Nuevo tornillo - Polea tensora 531 0274 30

531 0274 30

Situación 12.2007
INA 0014

Fig. 3: Tornillo INA

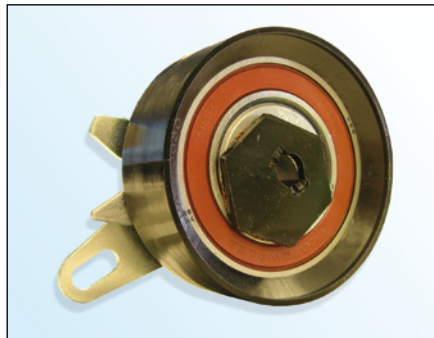
En el marco del desarrollo continuo de nuestros productos y de la seguridad de la calidad INA suministra con la polea tensora **531 0274 30** un nuevo tornillo (fig. 3).

- Cabeza de tornillo plana con Torx
- Cabeza de tornillo $\varnothing 18,5$ mm
- Clase de resistencia **10.9**
- Seguro del tornillo en la rosca
- Con retención de par

INA recomienda cambiar el tornillo original (fig. 2) por el tornillo suministrado.

Par de apriete: 20 ± 1,5 Nm
